設計の総点検

設計の総点検

対象事業：八箇峠道路

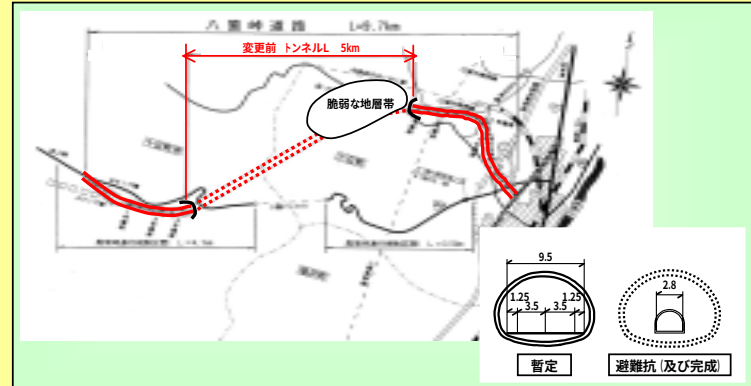
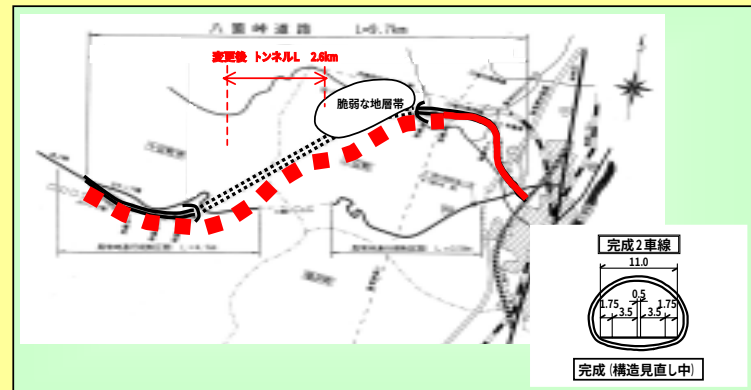
- 「地域高規格道路の構造要件の見直し」に合わせて、早期供用及び事業費の削減を図るための検討を実施。
- 脆弱な地層帯を通過する約5kmのトンネル工事では供用時期の大幅な遅れや事業費の増大が懸念。

- 完成4車線→完成2車線への変更
- 脆弱な地層帯の通過を回避
(トンネル延長約5km→約2.6km)
- 避難坑の整備必要性の低下
(トンネル等級 AA等級→A等級)

当初計画額	820億円
修正計画額	500億円以下 (現在、ルート構造見直し中で、 事業費は確定していない。)
縮減額	320億円以上
縮減率	約40%以上

対象事業：丹波綾部道路

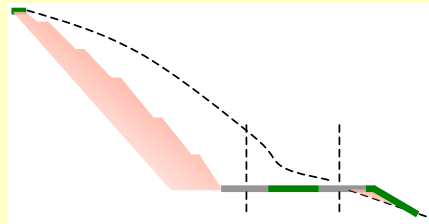
原設計においては、構造物比率を抑えるとともに、走行性を重視していたことにより、縦断線形を低く抑えていたことから、長大切土及び多量の建設残土が発生していた（残土量390万 m^3 ）。このことから、残土処理費が拡大し、事業費の増大に起因しており、大きな課題となっていた。

同一断面 → 分離断面（セパレート）
（縦断線形の見直し）

橋梁 → 盛土化

当初計画額：927億円（残土量390万 m^3 ）
修正計画額：850億円（残土量90万 m^3 ）
縮減額：77億円
縮減率：約8%（残土量約80%）

対象事業：東伯中山道路 東伯道路詳細設計

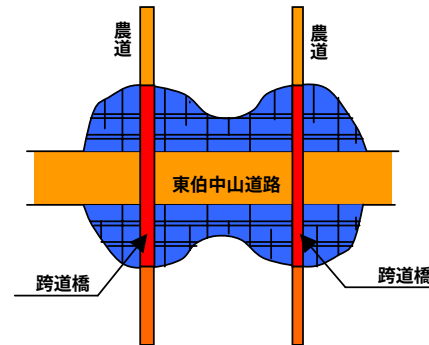
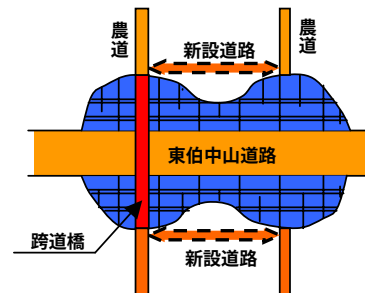
- アクセスコントロールする1種道路であり、近接する跨道橋による立体交差が発生しており、建設コストが増大となる

- 地元と再協議を行い、交差道路の集約を行い建設コストの縮減が図れないか。

2つの跨道橋を一つに集約することによる建設費の縮減が図れる。

当初計画額	602百万円
修正計画額	344百万円
縮減額	258百万円
縮減率	42.9%

対象事業：静岡地家裁浜松支部・浜松簡裁庁舎建築工事

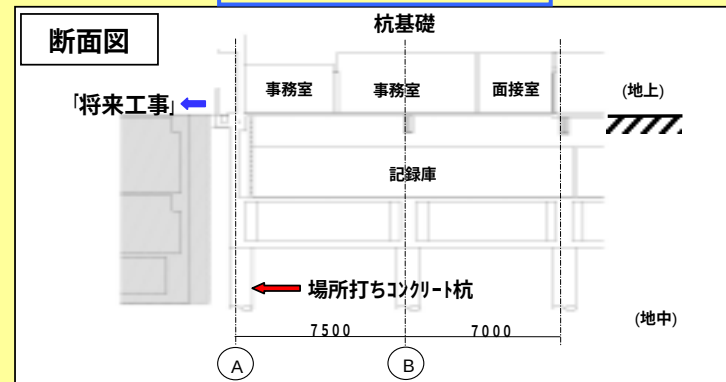
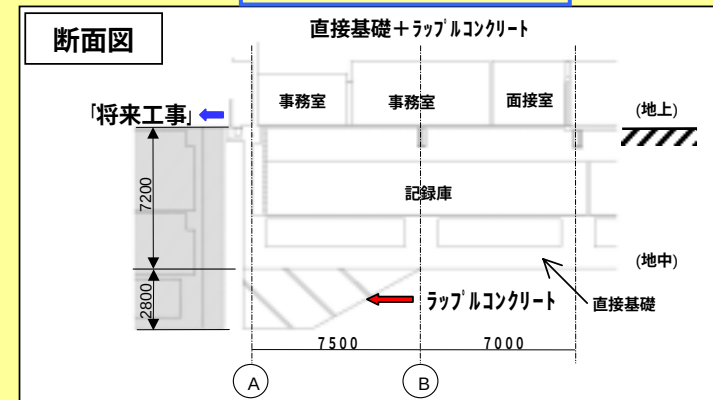
- 将来予定されている隣接する建物の地下の掘削により、計画建物に不同沈下などの悪影響が懸念
⇒ 計画建物を「場所打ちコンクリート杭」で設計
- 隣接する建物の掘削深さが想定できたことにより、計画建物への影響範囲を特定し、その範囲をラップルコンクリートに置き換え、建物全体は直接基礎（べた基礎）として、工事費を縮減

当初計画額	274,504千円
修正計画額	257,962千円
縮減額	16,542千円
縮減率	6.0%

対象事業：横川ダム建設事業

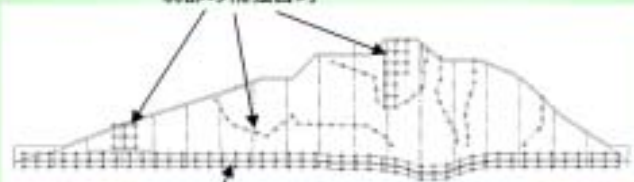
「グラウチング技術指針」が平成15年4月に改訂されたことに伴い、基礎岩盤の再評価を行い、基礎処理工（コンソリデーショングラウチング、カーテングラウチング）の施工範囲を見直した。

コンソリデーショングラウチング（当初計画）

コンソリデーショングラウチング（修正計画）

当初計画額	831,000千円
修正計画額	553,000千円
縮減額	278,000千円
縮減率	33.5%

対象事業：相野谷川水防災対策（鮎田左岸）

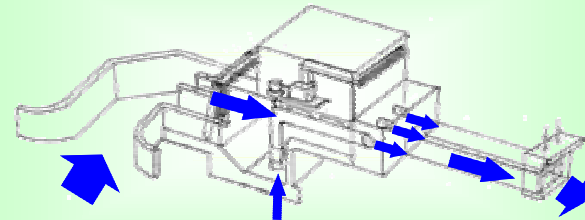
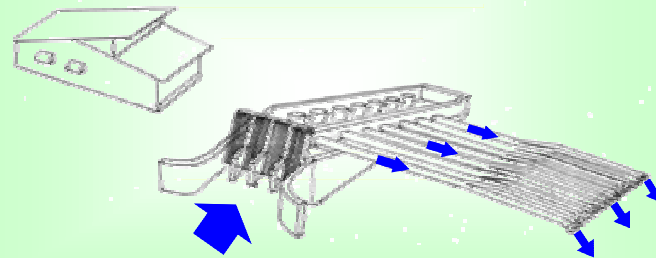
・ポンプ形式について比較を行い、陸上ポンプから水中コラム式ポンプとしました。また、それにより建屋も省くことができました。

・電源設備について自家発電方式を採用することにより、ランニングコストが、1.3億/25年縮減できました

当初計画額 1,900,000,000

修正計画額 1,600,000,000

事業名：広島西部山系直轄砂防事業

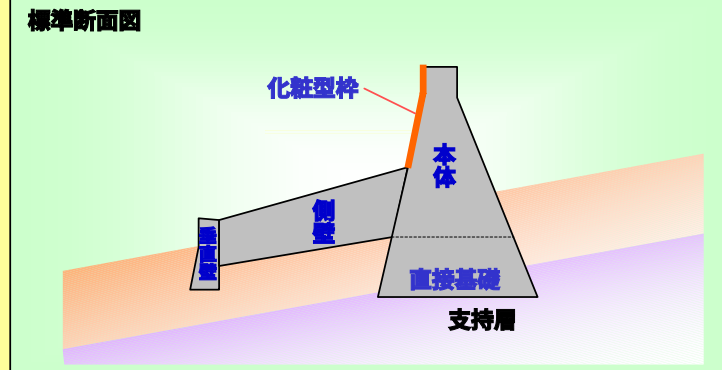
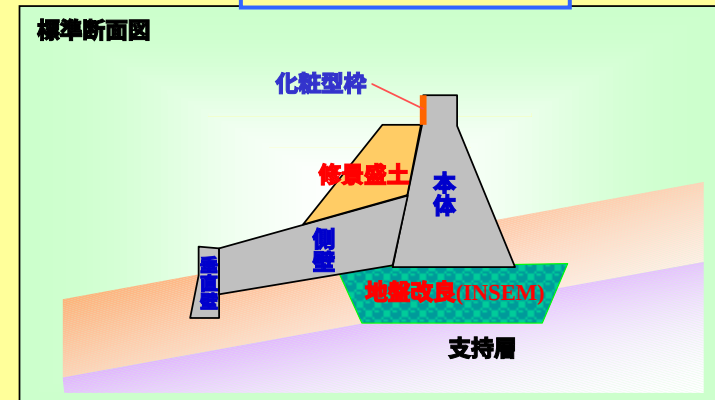
- 施工に伴う掘削残土を堰堤袖部の修景盛土に活用可能か検討

検討の結果、修景盛土に活用するよう設計変更

- 砂防堰堤の本体基礎を砂防ソイルセメントによる地盤改良に変更可能か検討

検討の結果、直接基礎→INSEMに設計変更

修正計画額：139.2百万円

対象事業：平成15年度 満濃池展望遊歩道予備設計業務委託（国営讃岐まんのう公園）

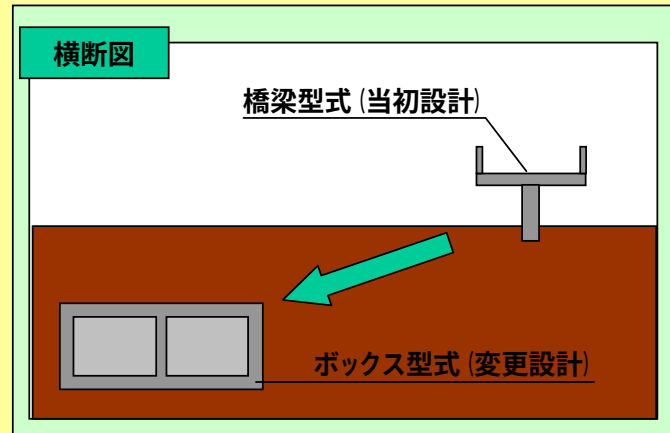
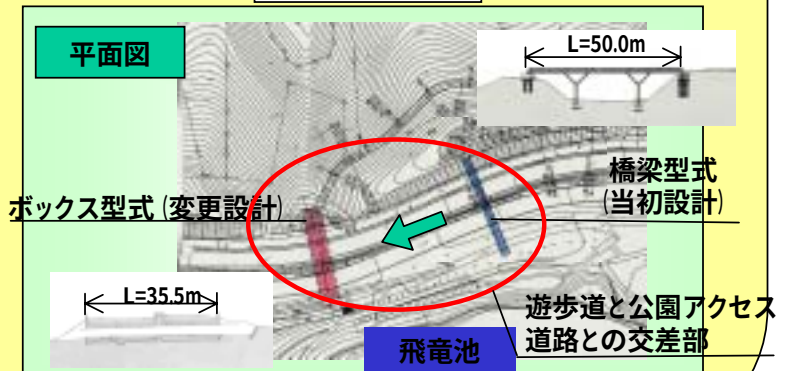
当初設計：遊歩道設置の目的である「満濃池の眺望」を最大限確保するため、遊歩道と公園アクセス道路との交差部を橋梁型式とし、その高さを確保。

変更設計：遊歩道と公園アクセス道路との交差部について、コスト縮減を図るため、橋梁型式から、当該箇所における地下設置のボックス型式に変更するとともに、構造物の最小化のため設置位置を変更。

結果：型式・設置位置変更により、遊歩道と公園アクセス道路との交差部の工事費についてコストを縮減。（なお、当該箇所における眺望は確保できないこととなるが、連続する遊歩道部分にて満濃池の眺望を確保。）

当初計画額	：	434,100（千円）
修正計画額	：	394,500（千円）
縮減額	：	39,600（千円）
縮減率	：	9.1（%）

対象事業：三島川之江港[金子地区]防波堤

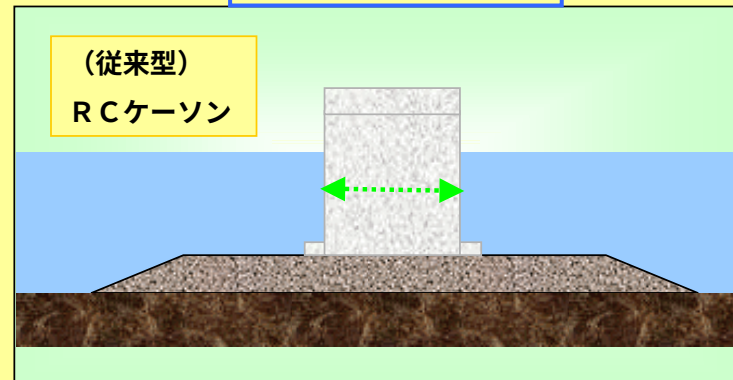
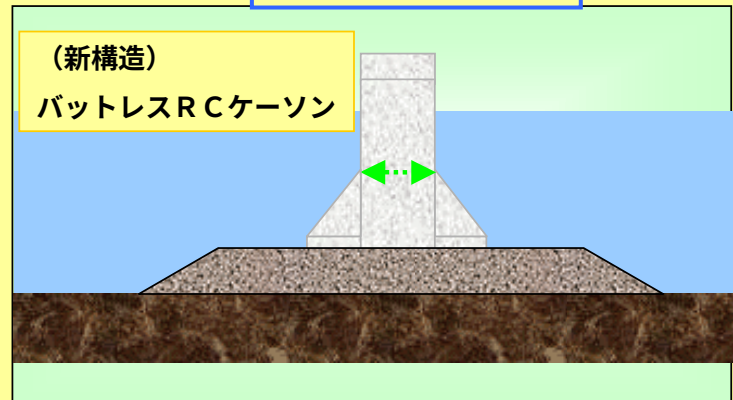
大水深で設計波高の比較的小さな場所での防波堤で、地震時の転倒が断面決定に支配的な場合に効果的な構造形式

RCケーソン → バットレスRCケーソン

当初計画額	649百万円
修正計画額	548百万円
縮減額	101百万円
縮減率	15.6%

対象事業：北九州港（洞海地区）新若戸道路

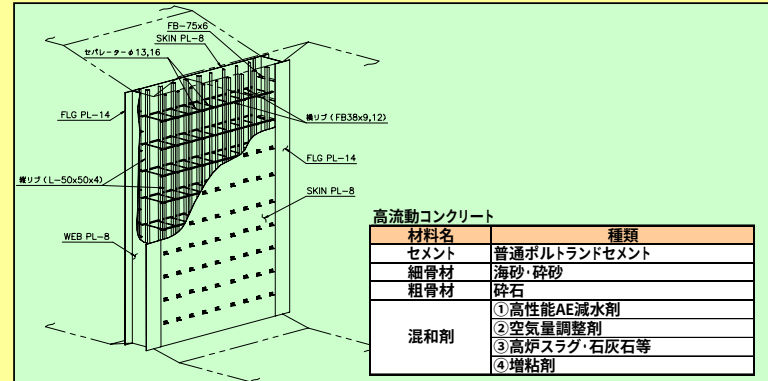
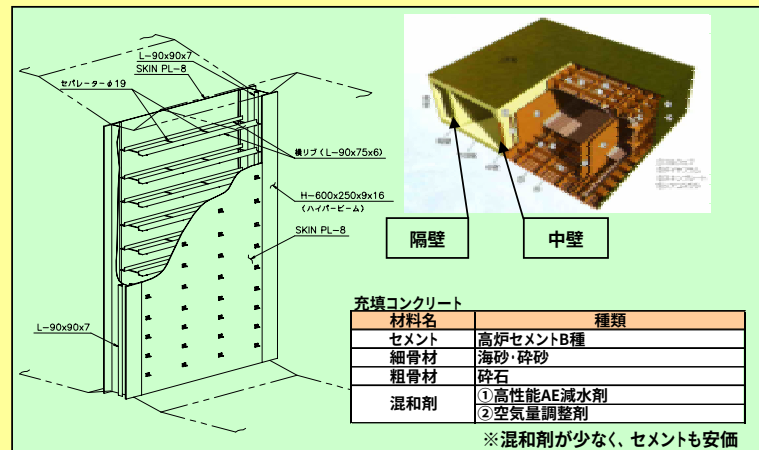
- 沈埋函の中壁と隔壁について、施工の簡素化・コスト削減を図るため構造設計を再検討した。
- 従来より、フルサンドイッチ構造の沈埋函には高流動コンクリート（スランプフロー650mm）が採用されてきたが、品質管理等煩雑で高価なことから、充填コンクリート（スランプフロー400～600mm）の技術開発を行った。

- リブの配置（縦横配置→水平配置）やリブの大きさ（小→大）を変えることにより、セパレータ数が減少し施工の簡素化・コスト削減が図れる。
- 模型実験により適用性を確認し、安価で管理の煩雑さを軽減できる充填コンクリートの採用を決定した。

当初計画額	135.2億円
修正計画額	129.3億円
削減額	5.9億円
削減率	4.4%

対象事業：志戸坂道路 智頭高架橋上部工事

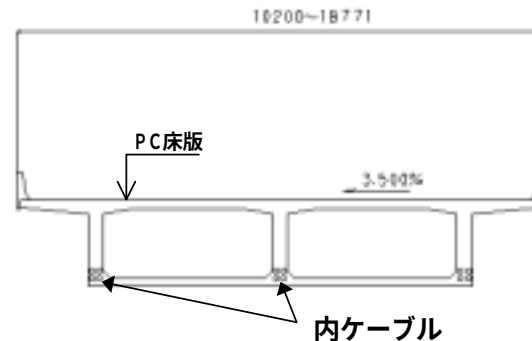
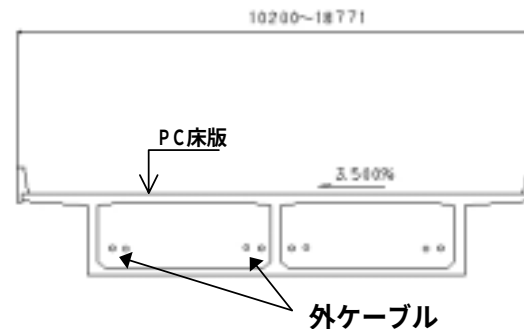
●山間部にかかる橋梁のため、下部工費が高くなるため、支間長を飛ばし尚かつ架設が容易なPC箱桁を採用することにしたが、箱桁断面が大きくなる。

●部材断面内にPC鋼材を配置しないため主桁断面が薄くでき、また大容量PC鋼材の採用により経済性・施工性が向上
(PC箱桁の外ケーブル工法の採用)

- ①ダクトの配置手間が削減され施工時間が短縮
- ②ウェブが薄くでき自重の軽減が可能
- ③コンクリートの打設及び締め固めが容易
- ④緊張時の摩擦ロスが減少
- ⑤構造物の完成後もケーブルの張力調整が可能
- ⑥ケーブル交換が可能

当初計画額 1,218百万円

修正計画額 1,160百万円

対象事業：伏木富山港（新湊地区）道路（東西線）

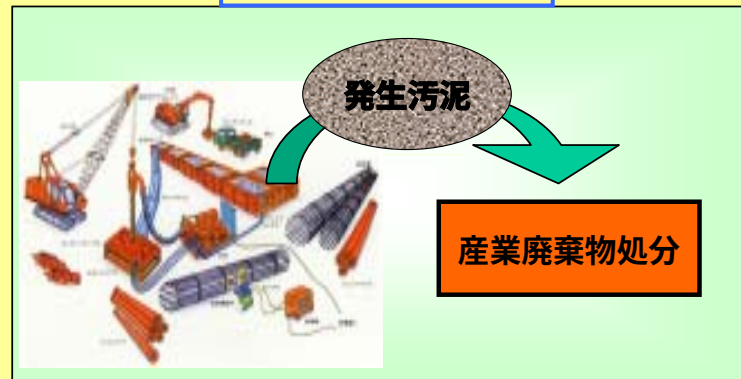
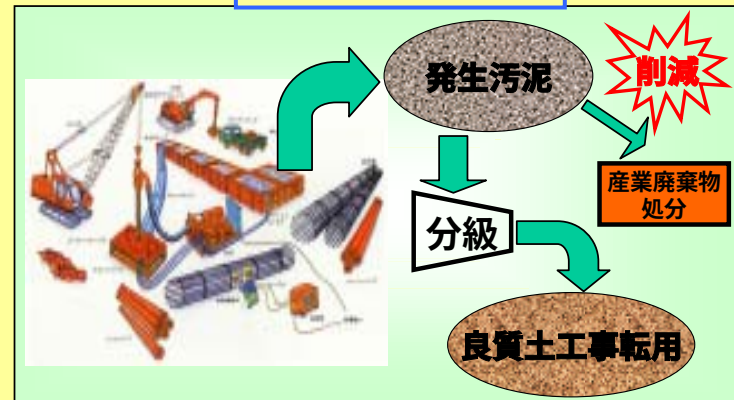
●当初、橋脚基礎の場所打ち杭（リバース工法）施工による発生汚泥を産業廃棄物として処理することとしていたが、コスト縮減の観点から発生汚泥の有効利用について検討した。

●発生した汚泥を分級することにより、良質土砂を土工区間へ転用するとともに、産業廃棄物処分費を低減することが可能となった。

当初計画額 24.6億円

修正計画額 20.1億円

対象事業：胆沢ダム原石山準備工事

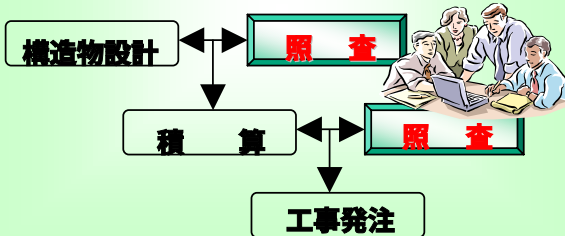
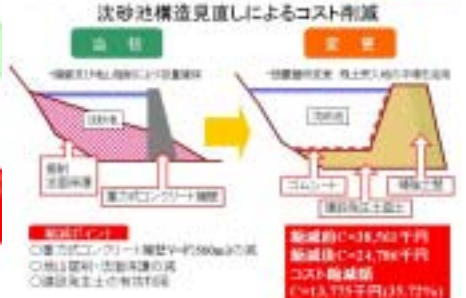
- 原石山準備工事の設計段階、発注段階、施工段階の各段階においてインハウスVE検討会を開催し、コスト削減に努めている（今回は施工段階での総点検結果である）。

当初計画額
2,289百万円
修正計画額
2,130百万円
削減額
159百万円
削減率
7%
